# サービスキャンペーン通知書

令和7年3月28日

整理番号	サービスキャンペーン開始日	令和7年3月28日
不具合の内容	7速DSG型自動変速機のコントロールユニットにおいて、パーキングロックソレノイドの組立公差により、パーキングロックを作動させる部品との接触が不十分なものがある。そのため、振動等で当該部品が動くことにより、パーキングロックソレノイドが故障していると誤検知し、コンビネーションメーターに警告メッセージが表示されるおそれがある。	
改善措置の内容	全車両、自動変速機のコントロールユニットをパーキングロックソレノイドからの故障診断機能を廃止し、ソフトウェアにて電子的にパーキングロックを作動させるプログラムに書き換える。	
自動車使用者等に周知させるための措置	ダイレクトメール、電話および電子メール等にて通知する。

## 改善箇所説明図

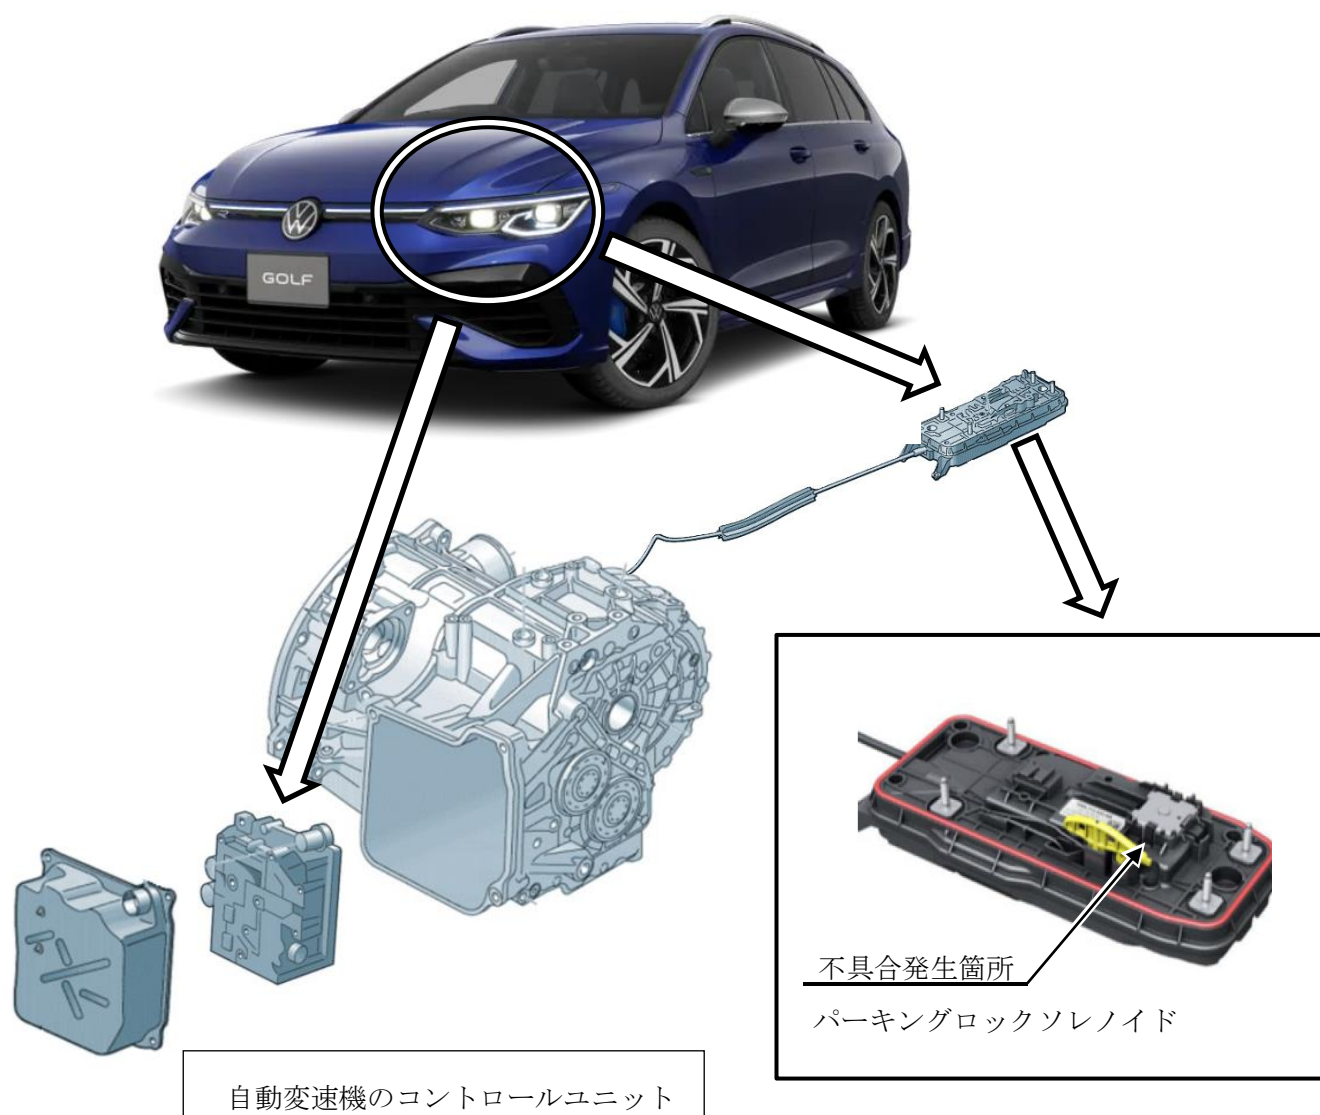
7速DSG型自動変速機のコントロールユニットにおいて、パーキングロックソレノイドの組立公差により、パーキングロックを作動させる部品との接触が不十分なものがある。そのため、振動等で当該部品が動くことにより、パーキングロックソレノイドが故障していると誤検知し、コンビネーションメーターに警告メッセージが表示されるおそれがある。

全車両、自動変速機のコントロールユニットをパーキングロックソレノイドからの故障診断機能を廃止し、ソフトウェアにて電子的にパーキングロックを作動させるプログラムに書き換える。

識別：キャンペーンステッカーに「38G3、日付（西暦・月・日の順）ワークショップスタンプ」を記入し、ラゲージルームフロアに貼付する。
